ABS-Ilmoitusjärjestelmä

PIK-20	suhteellinen mittakaava	740321
	1:2	
Ohjeaman laiteasennukset		105 ⁶

Touhuan kirkko, kirkko
Hertvel. H. 105-3
voidean korvan Camille kirkko

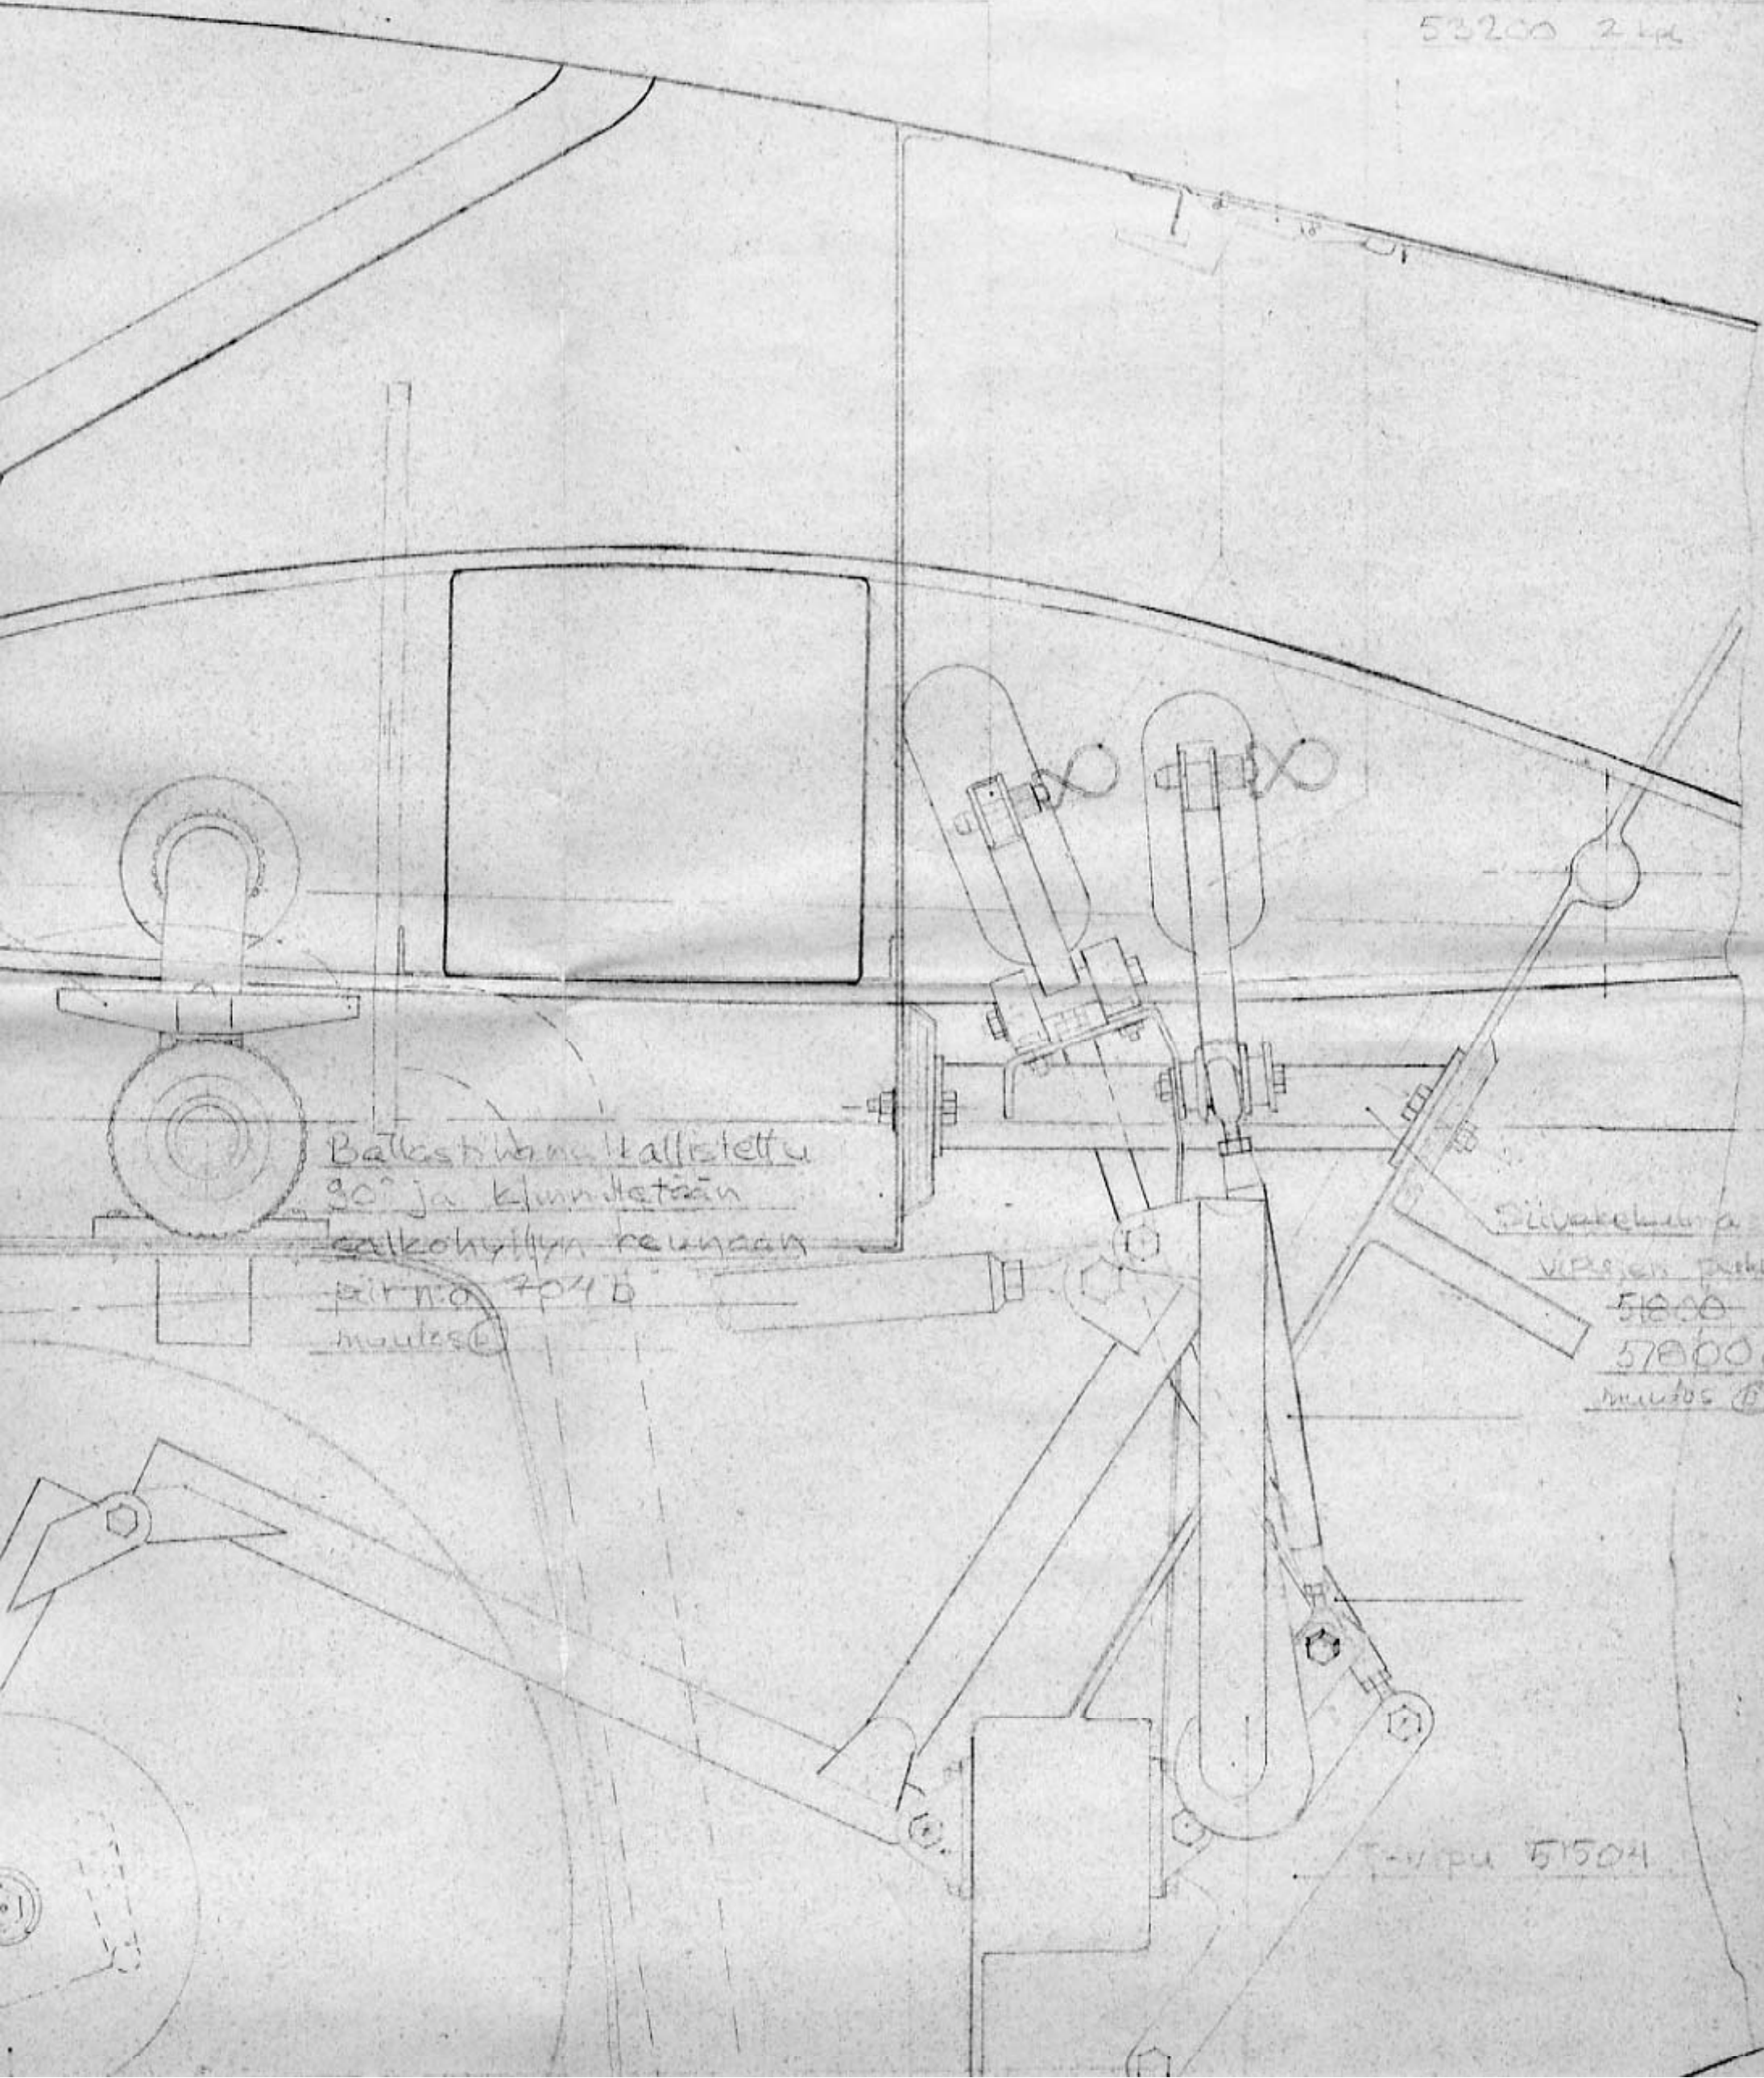
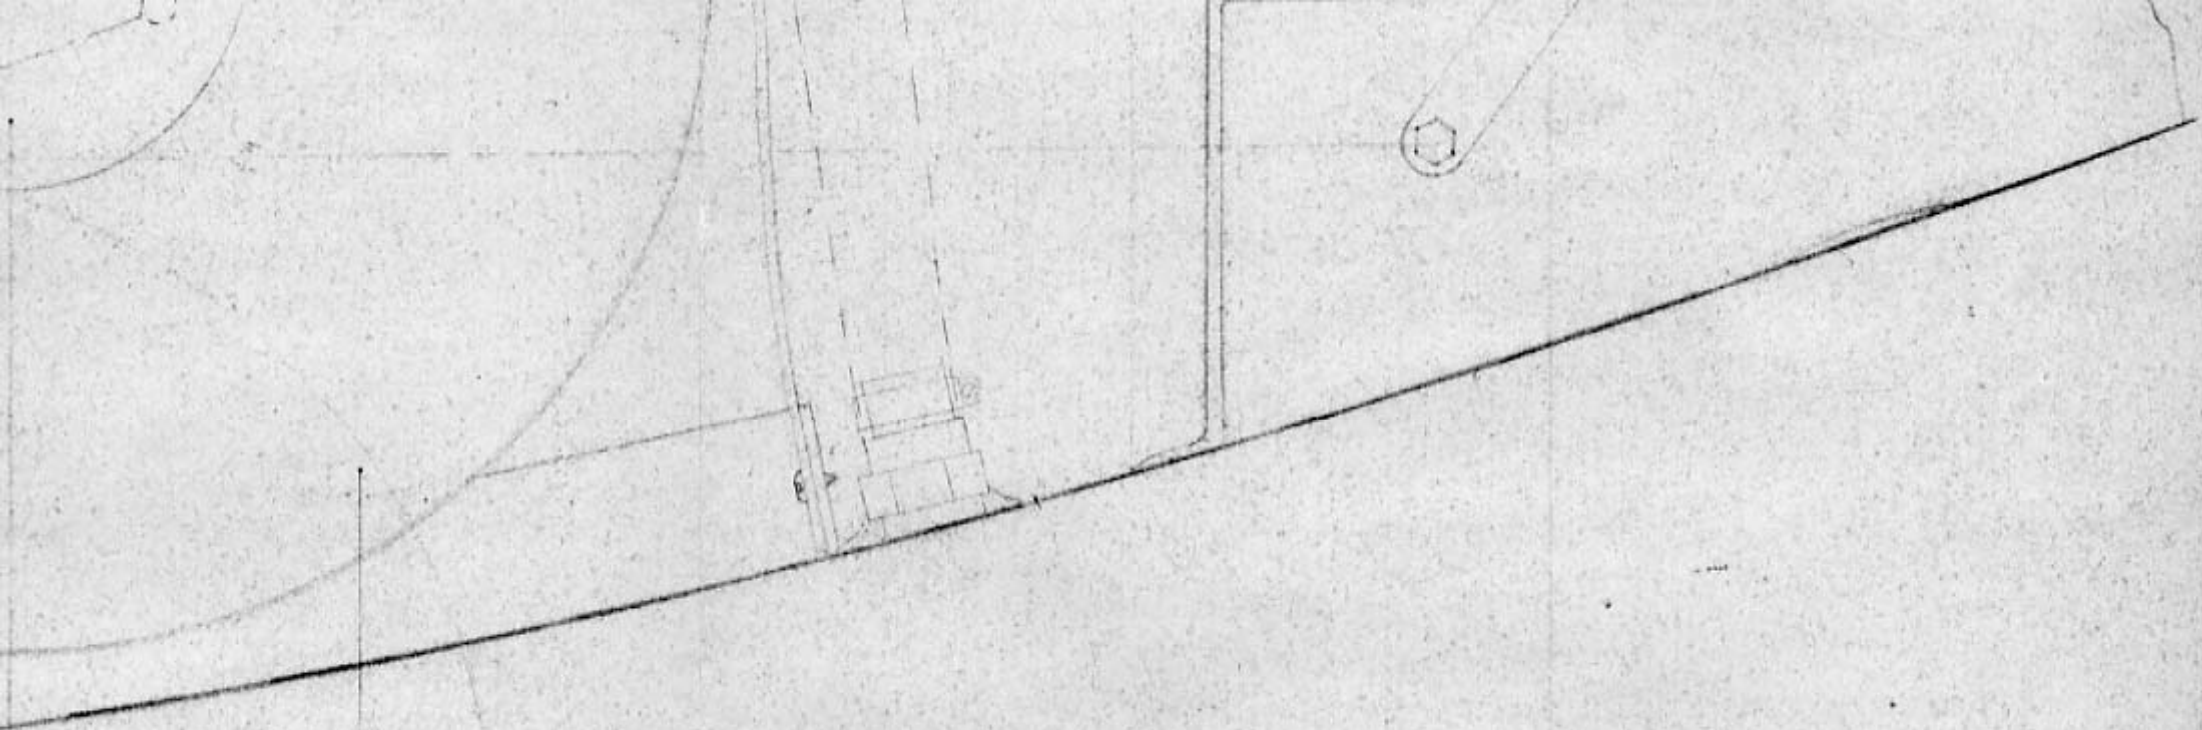
Muutos (D) 8.1-75 M.H. edun puolesta

~~Tuuletusputki Ulvex 401~~

~~Letkuryhmä Insulorid SMD42 2 kpl~~

Jännelukko voidaan jättää

pois. Muutos @ 8.1.75 MH

Putkikonevastus tulot:
2x staattinen paine, kompenso
staattinen paine, 7x 0,45 L/min
~~7x 0,8 L/min~~ polttojen letk
otä Dittelin kiertävän dipolin
kappeli
vrt. kuva 547
muutos (a) 02.01.75

muutos (a) 08.01.75
yksiosainen ohjaamon plexsi
ja sen lukitus vrt. kuva
545 ja 546

Balastilinnu kalliistettu
90° ja kinnitetaan
salkkoyhteen reunaan
-irto 704 D
muutos B

Sivarehina
VR:n puku
5600
5700 C
muutos B
